Doc Technique N°1 – ACR Des Volcans

Projet GEOPULSE – Saint-Pierre-Roche **Commentaires et relevés des insuffisances du dossier**

Illustration 37 : localisation des points de mesure acoustique (Étude Air opta)

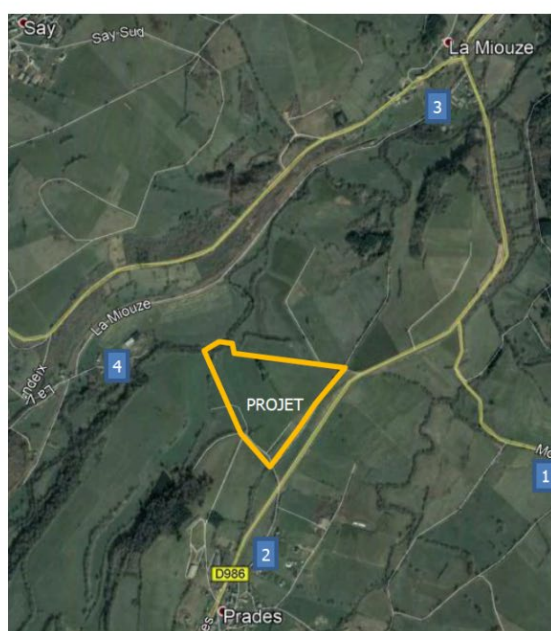
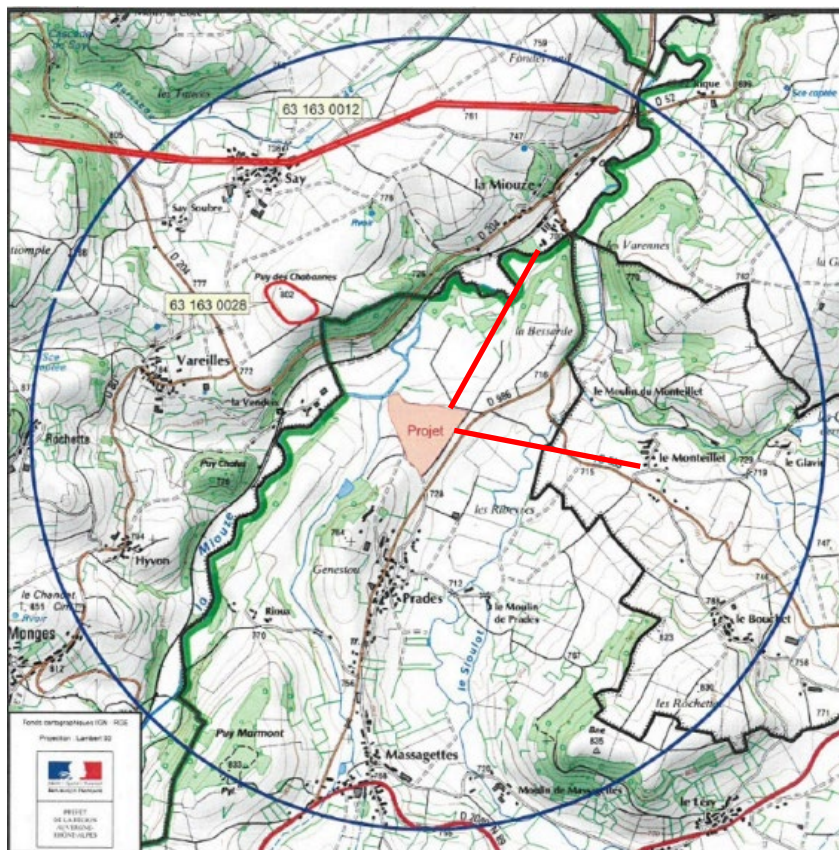
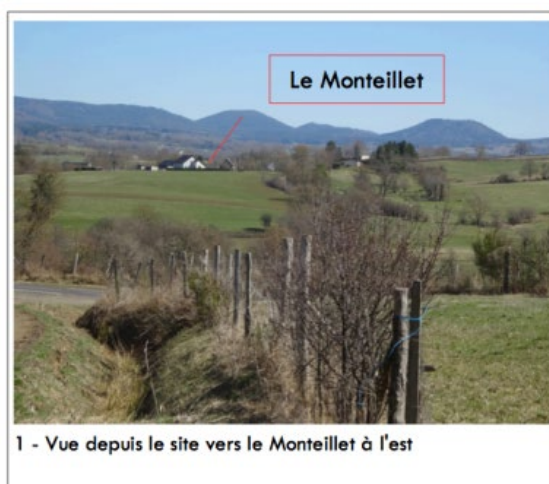
Le point 1 n'a pas été retenu car trop éloigné. C'est une erreur d'appréciation majeure qui apporte un biais important dans la caractérisation des niveaux sonores du projet et sur ses effets potentiels sur les populations alentours.

Pourquoi ce point 1 aurait du être retenu :

1. les cartes IGN jointes dans le dossier montrent clairement que les premières habitations du Lieu-dit Le Monteillet (point 1) sont à la même distance du projet (environ 920 m à vol d'oiseau) que les premières habitations du lieu-dit La Miouze (point 3).

2. Comme on peut le voir sur les photographies jointes en page 139 de la PIECE 8, les premières habitations du lieu-dit Le Monteillet sont clairement visibles depuis la parcelle d'implantation du projet (et de plus à découvert).

3. L'effet « caisse de résonance » de la vallée de la Miouze est susceptible d'accentuer la sensation de bruit perçue par les riverains en ce point 1.

PIECE 8 – Page 164 :

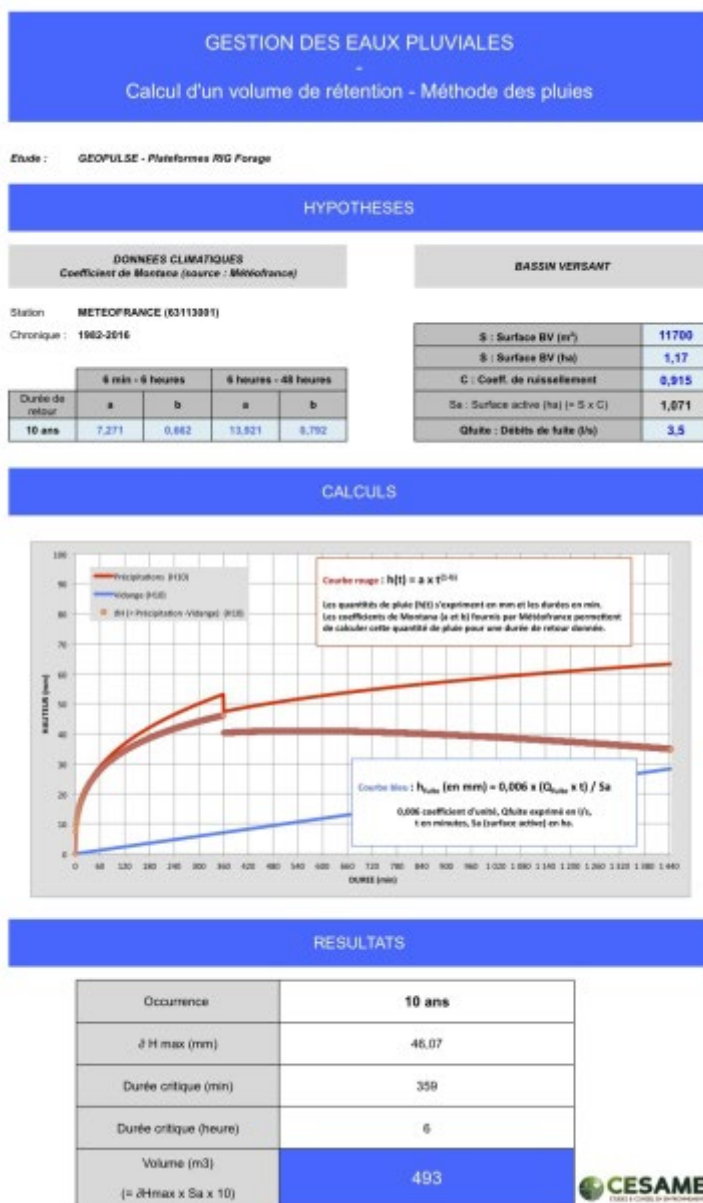
Le dossier détaille le dimensionnement du bassin de rétention-régulation des eaux pluviales :

Ce tableau de calcul prend en compte une occurrence de 10 ans et arrive à un volume de 493 m³ ; or, la conclusion du chapitre est que le volume du bassin est de 570 m³ pour une occurrence de 20 ans.

Où est la cohérence ? Pourquoi ne pas avoir rentré directement une occurrence de 20 ans dans le logiciel de dimensionnement ?
